汎用インバータ内蔵オプション部品変更のお知らせ

平素より当社駆動制御機器につきまして格別のご愛顧を賜り、厚く御礼申し上げます。
汎用インバータ内蔵オプションFR-A7NC (Eキット)、FR-A7ND (Eキット)、FR-A7NP (Eキット) において、視認性向上のため一部部品の外観を変更致しますのでお知らせします。

発行 日付	2009年7月	件 名	汎用インバータ内蔵オプション部品変更の お知らせ 三菱電機株式会社名古屋製作所 〒461-8670 名古屋市東区矢田南5-1-14 Tel (052) 721-2111大代表
----------	---------	--------	---

例) FR-A7NC

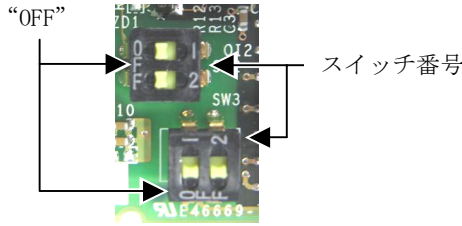
変更前	変更後
 <p>↓ 現行部品 (スイッチ) 拡大図</p>  <p>“OFF” ← スイッチ番号</p>	 <p>↓ 変更部品 (スイッチ) 拡大図</p>  <p>スイッチ番号 ← “ON”</p>
<p>部品外形が 0.05mm~0.2mm 大きくなります。 印字内容を変更します。（“OFF”とスイッチ番号から“ON”とスイッチ番号になります） スイッチ稼動部の色を黄緑色から白色に変更します。 ※スイッチの ON/OFF 位置は、変わりません。</p>
